DOSSIER D'AUTORISATION ENVIRONNEMENTALE DU PROJET DE PARC EOLIEN GRAND COMMUNAL DE LUANT

REPONSE A L'AVIS DE L'AUTORITE ENVIRONNEMENTALE

Objet : SAS Centrale Eolienne Grand Communal de Luant – Réponse à l'avis de l'Autorité Environnementale

N°MRAe 2022-4060

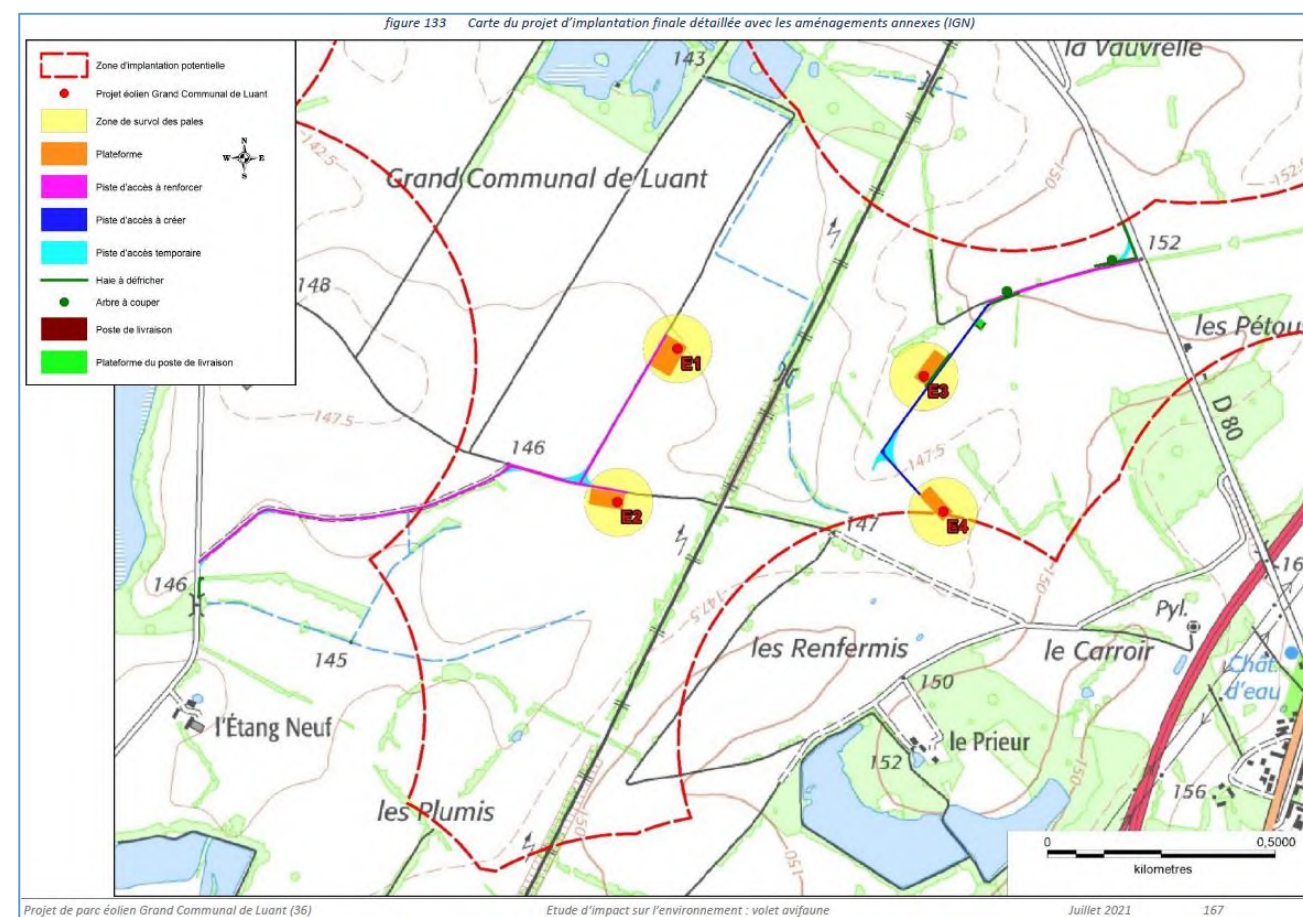
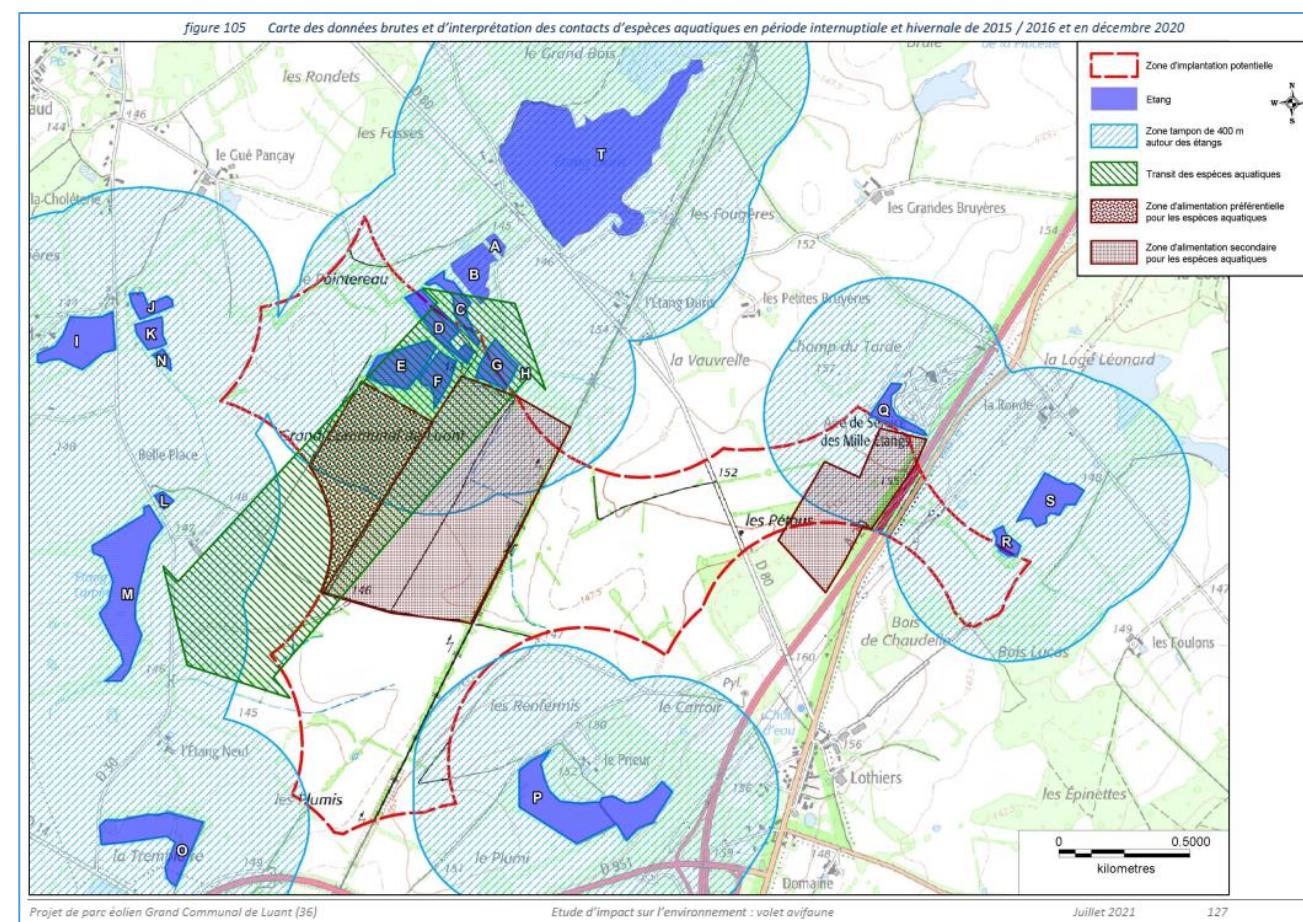
« D'appliquer le bridage nocturne destiné à limiter les incidences sur les oiseaux liés aux milieux humides à l'ensemble du parc éolien ».

Plus spécifiquement par rapport aux oiseaux d'eau concernés par la mesure de bridage, il convient de préciser que le pétitionnaire a tout d'abord réduit le nombre d'éoliennes projetés afin de réduire les risques d'impacts et pouvoir respecter un éloignement de plus de 400 m aux étangs utilisés par ces espèces. Cet éloignement est également une mesure forte permettant de réduire de façon notable les risques pour ces espèces qui passent le plus clair de leur temps à leurs abords.

Néanmoins et compte tenu de l'existence d'une voie de transit identifiée entre certains étangs, un déplacement des éoliennes a été convenu pour là encore réduire en amont les risques en plaçant les éoliennes dans l'axe du transit afin « de limiter les incidences liées à la collision et à l'effet barrière pour l'avifaune ».

Toutefois, la localisation des éoliennes E1 et E2 sur cette voie de transit ainsi que sur une zone d'alimentation secondaire rend nécessaire une mesure de réduction supplémentaire afin de pouvoir conclure à des impacts résiduels négligeables, c'est-à-dire, non suffisamment caractérisés. Les éoliennes E3 et E4 ne sont pas situées sur cette même voie de transit ni sur cette zone d'alimentation secondaire comme on peut le voir à partir des deux cartes issues de la Pièce 5c pages 127 et 167 (voir ci-contre).

Par ailleurs, on pourra utilement rappeler que le bridage renforcé prévu pour réduire les risques d'impacts sur les chiroptères pourra être favorable également pour réduire les risques pour les oiseaux d'eau durant la nuit.

Pour toutes ces raisons et eu égard au principe de proportionnalité, il n'apparaît pas nécessaire d'étendre le bridage aux éoliennes 3 et 4.
